Avis délibéré de l'Autorité environnementale sur l'aménagement du pont de Nogent-sur- Marne (94)

Actualisation de l'avis Ae n° 2012-75

n°Ae : 2016-87

Figure 3 : Aménagements prévus pour l'assainissement. (Source : dossier p.10).

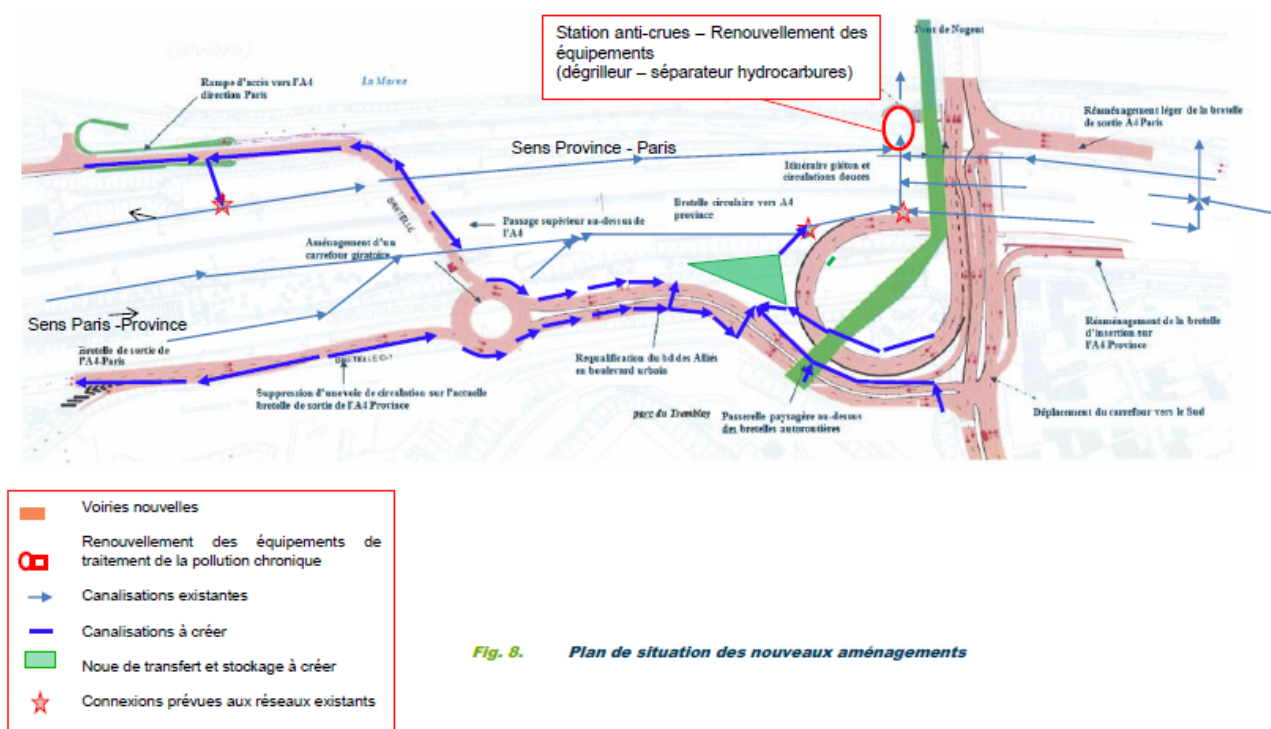
À travers les multiples documents composant le dossier et apportant des compléments, le maître d'ouvrage décrit en toute transparence l'ensemble des choix successifs qu'il a opérés. Il en ressort que ses choix ont été guidés par la volonté de s'en tenir strictement aux exigences de la disposition D8.142 du SDAGE, sans réellement viser à contribuer à l'objectif général de reconquête de la qualité des eaux de la Marne.

L'Ae recommande au maître d'ouvrage, pour contribuer plus efficacement à la reconquête de la qualité de l'eau :

- ***d'une part, de prévoir la mise en place d'un décanteur lamellaire dans la station anti-crue qu'il a écartée au motif des adaptations nécessaires du génie civil et de la complexité de l'exploitation ;***
- ***d'autre part, de maintenir le volume de stockage de 800 m³ qu'il avait envisagé en 2015 puis réduit à 350 m³ dans le projet finalement proposé en 2016.***
